РЕПУБЛИКА БЪЛГАРИЯ  
ВИСШ СЪДЕБЕН СЪВЕТ

Изх. № ВСС-10112

**Относно: Разяснение по документация за обществена поръчка :  
„Извършване на строително-монтажни работи в сгради на органите на съдебната  
власт, по шест обособени позиции“**

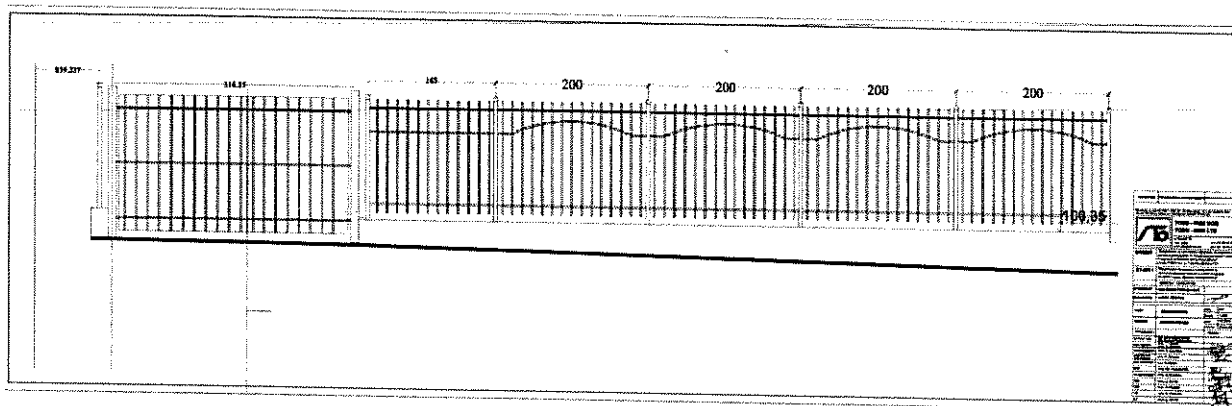
**Въпрос 1:** За Част АС и Вертикална планировка, моля, да предоставите детайлите за позиции 14 „Доставка и монтаж на ажурна ограда – по детайл“ и 15 „Доставка и монтаж плъзгаща врата – по детайл“

**Отговор:** Прилагаме детайли на ажурна ограда и плъзгаща врата.
